本原浜岡発第 106 号
令和 5 年 3 月 13 日

浜岡原子力発電所 1 号原子炉
廃止措置計画変更認可申請書

浜岡原子力発電所1号原子炉廃止措置計画認可申請書変更前後比較表【本文五】

変 更 前	変 更 後	理 由
	 <p style="text-align: center;"> 図 10-7(3) 保管区域の設定予定区域図 (1号炉原子炉建家3階, 4階) </p>	<p>・原子炉領域周辺設備の解体撤去計画の変更 (保管区域の設定予定区域の追加)</p>

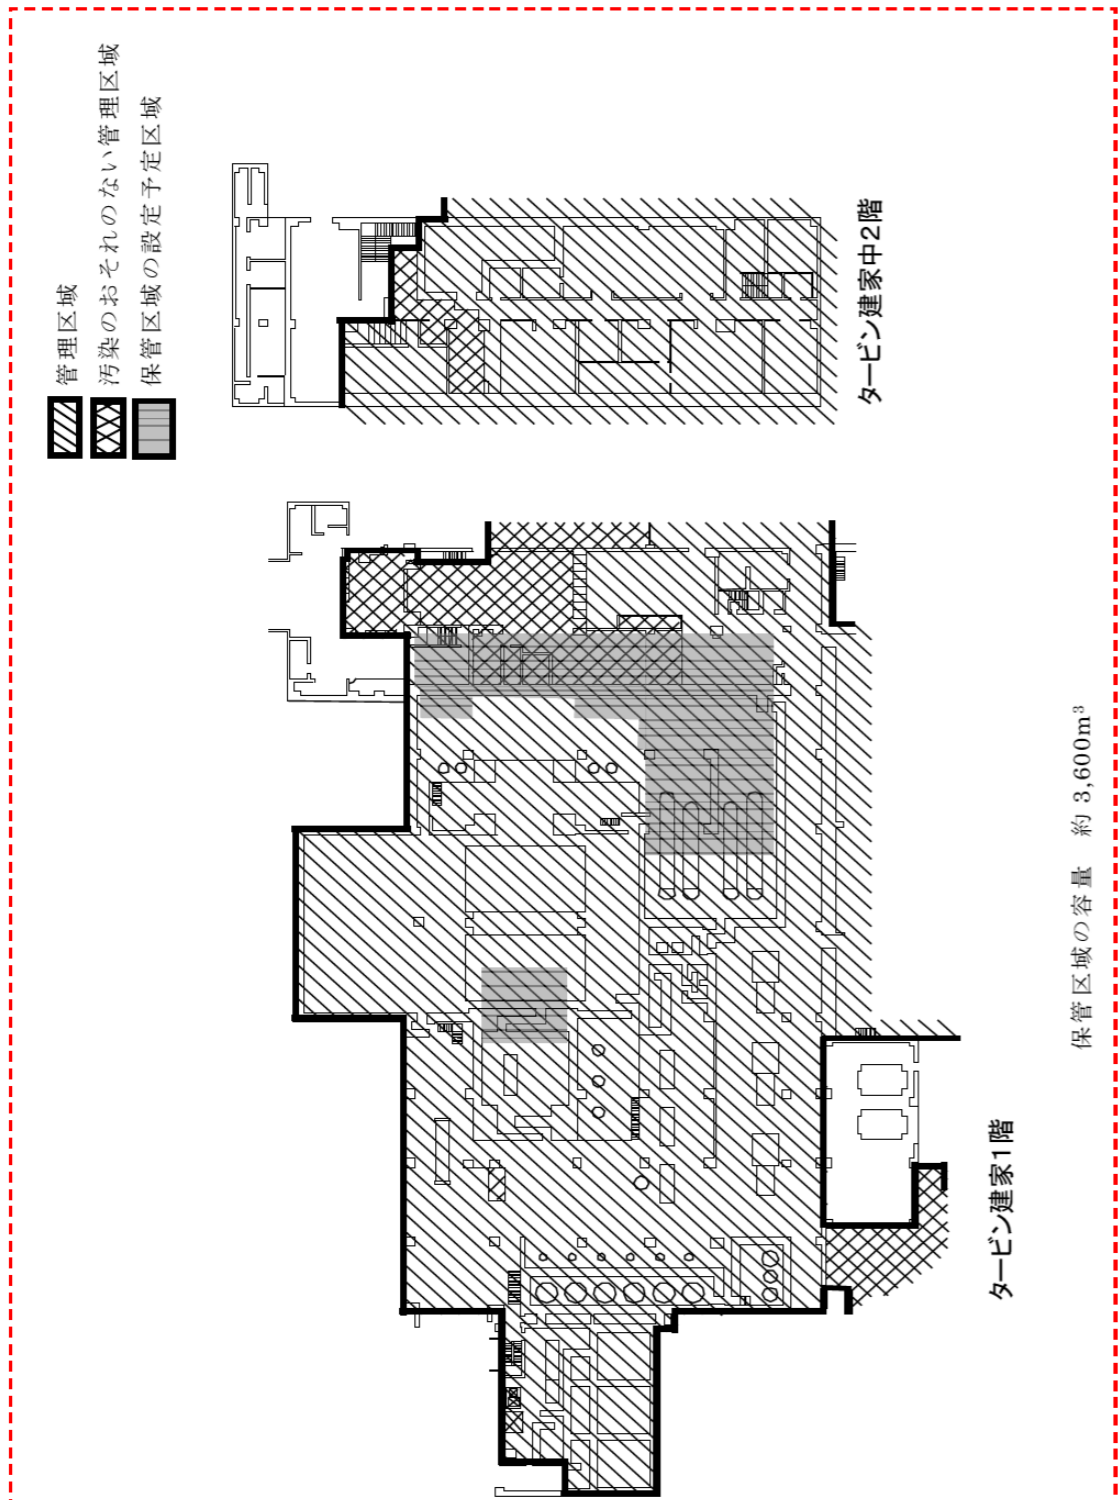
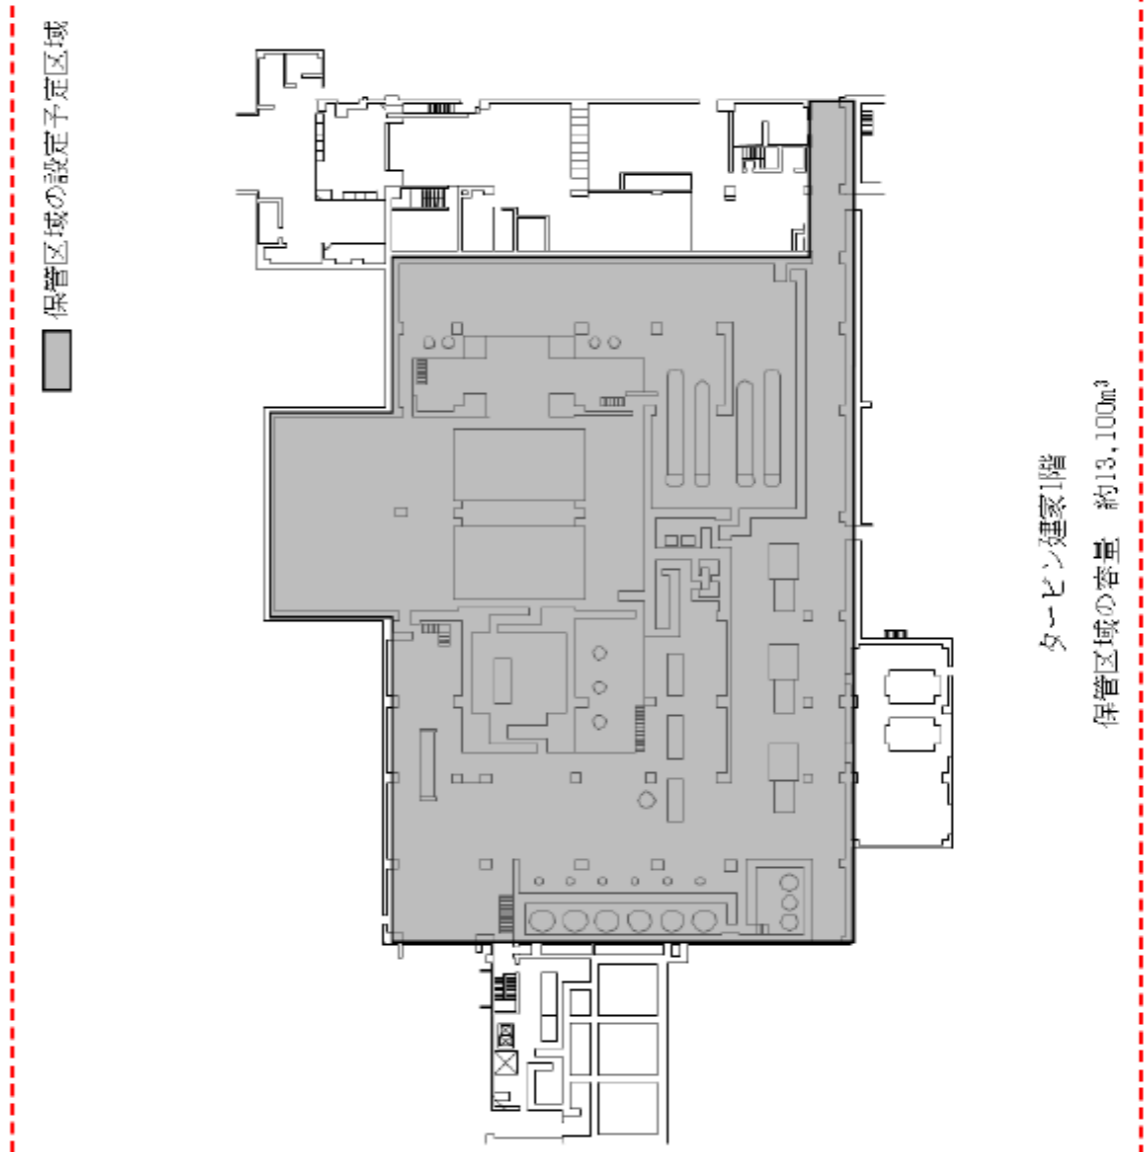
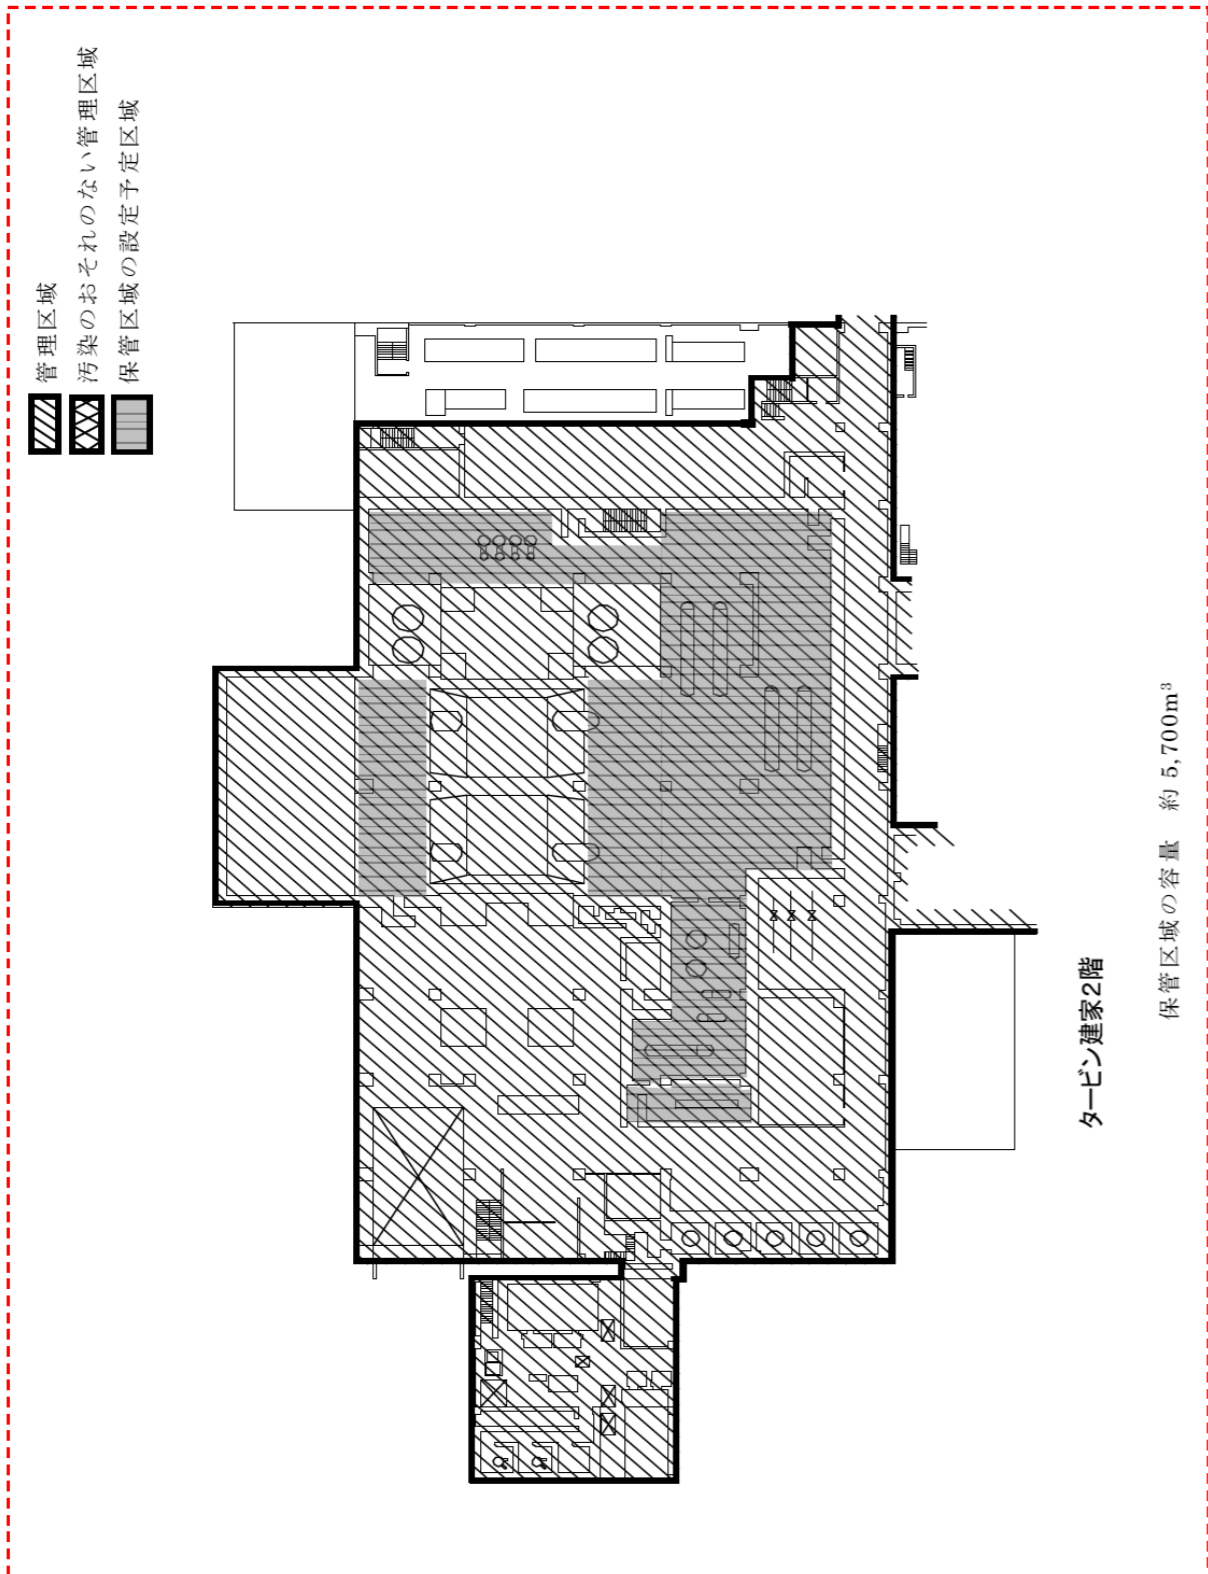
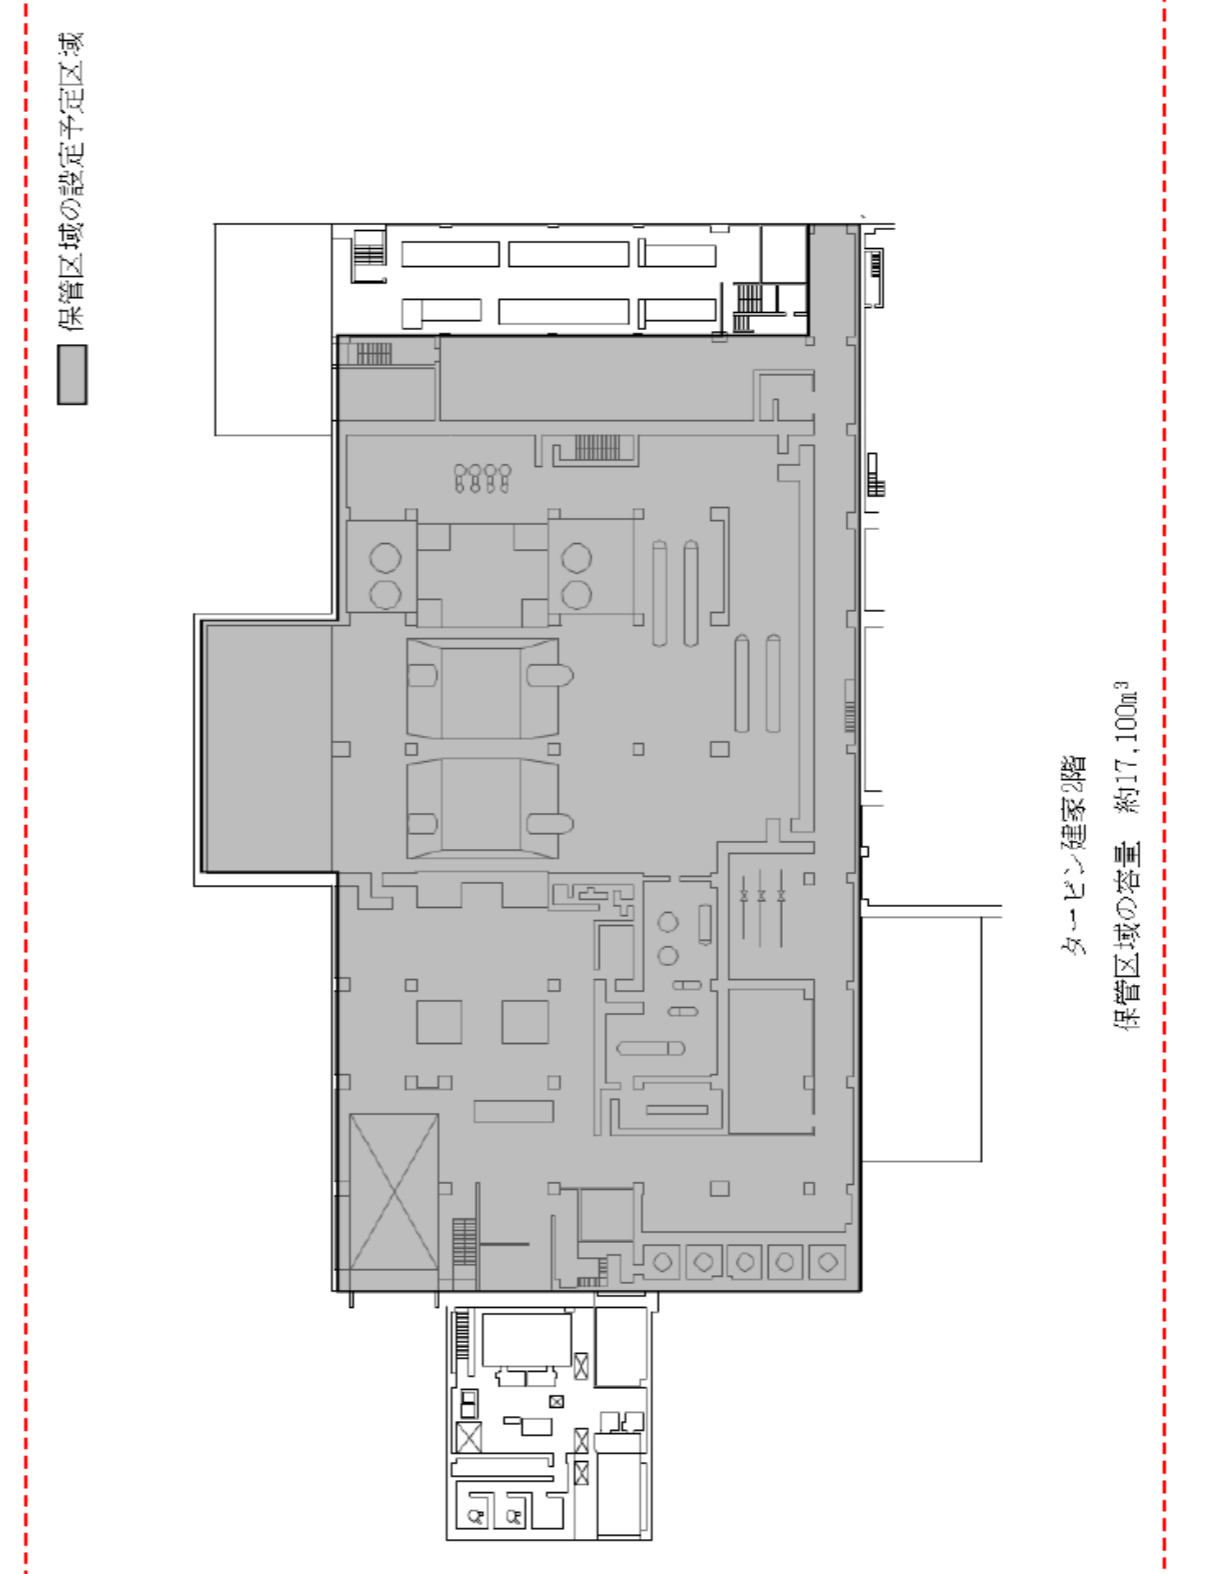
変更前	変更後	理由
 <p>管理区域 汚染のおそれのない管理区域 保管区域の設定予定区域</p> <p>タービン建家地下1階 保管区域の容量 約 15,700m³</p> <p>タービン建家地下2階</p> <p>図 10-7(2) 保管区域の設定予定区域図 (1号炉タービン建家地下2階, 地下1階)</p>	 <p>保管区域の設定予定区域</p> <p>タービン建家地下1階 保管区域の容量 約 7,300m³</p> <p>図 10-7(4) 保管区域の設定予定区域図 (1号炉タービン建家地下1階)</p>	<ul style="list-style-type: none"> 原子炉領域周辺設備の解体撤去計画の変更 (保管区域の設定予定区域の追加) 記載の適正化 (記載の明確化)

変更前	変更後	理由
 <p>管理区域 汚染のおそれのない管理区域 保管区域の設定予定区域</p> <p>タービン建家中2階</p> <p>タービン建家1階</p> <p>保管区域の容量 約3,600m³</p> <p>図 10-7(3) 保管区域の設定予定区域図 (1号炉タービン建家1階, 中2階)</p>	 <p>保管区域の設定予定区域</p> <p>タービン建家1階</p> <p>保管区域の容量 約13,100m³</p> <p>図 10-7(5) 保管区域の設定予定区域図 (1号炉タービン建家1階)</p>	<ul style="list-style-type: none"> 原子炉領域周辺設備の解体撤去計画の変更 (保管区域の設定予定区域の追加) 記載の適正化 (記載の明確化)

変更前	変更後	理由
 <p>図 10-7(4) 保管区域の設定予定区域図 (1号炉タービン建家2階)</p>	 <p>図 10-7(6) 保管区域の設定予定区域図 (1号炉タービン建家2階)</p>	<ul style="list-style-type: none"> 原子炉領域周辺設備の解体撤去計画の変更 (保管区域の設定予定区域の追加) 記載の適正化 (記載の明確化)

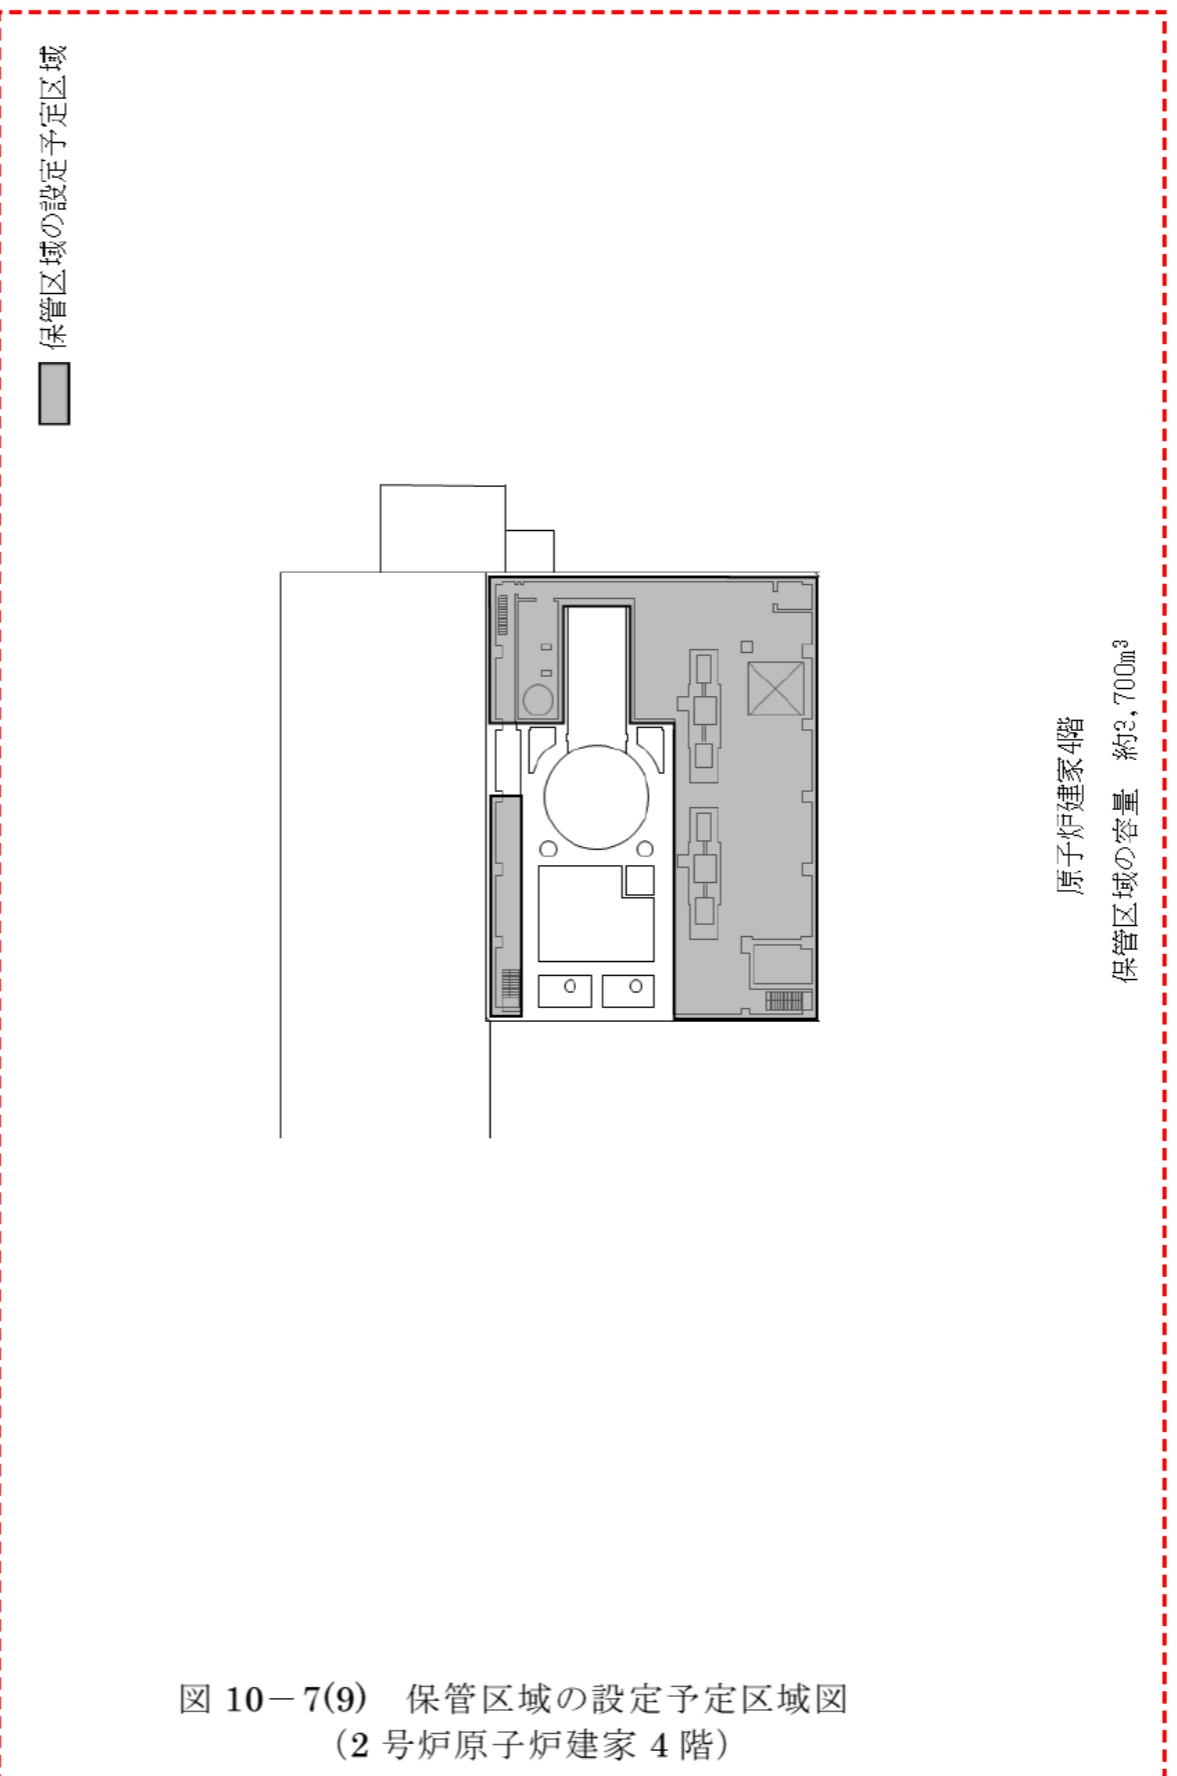
変更前	変更後	理由
<div data-bbox="261 346 379 724" style="border: 1px solid black; padding: 5px;"> <p>管理区域 汚染のおそれのない管理区域 保管区域の設定予定区域</p> </div> <div data-bbox="415 483 1009 1102"> <p>原子炉建屋地下1階 保管区域の容量 約 200m³</p> </div> <div data-bbox="430 1165 1009 1753"> <p>原子炉建屋地下2階 保管区域の容量 約 3,700m³</p> </div> <div data-bbox="504 1795 1068 1869"> <p>図 10-7(5) 保管区域の設定予定区域図 (2号炉原子炉建家地下2階, 地下1階)</p> </div>	<div data-bbox="1424 325 1484 693" style="border: 1px solid black; padding: 5px;"> <p>保管区域の設定予定区域</p> </div> <div data-bbox="1602 315 2270 1018"> <p>原子炉建家地下1階 保管区域の容量 約 7,000m³</p> </div> <div data-bbox="1602 1102 2270 1785"> <p>原子炉建家地下2階 保管区域の容量 約 15,000m³</p> </div> <div data-bbox="1558 1848 2211 1932"> <p>図 10-7(7) 保管区域の設定予定区域図 (2号炉原子炉建家地下2階, 地下1階)</p> </div>	<ul style="list-style-type: none"> ・原子炉領域周辺設備の解体撤去計画の変更 (保管区域の設定予定区域の追加) ・記載の適正化 (記載の明確化)
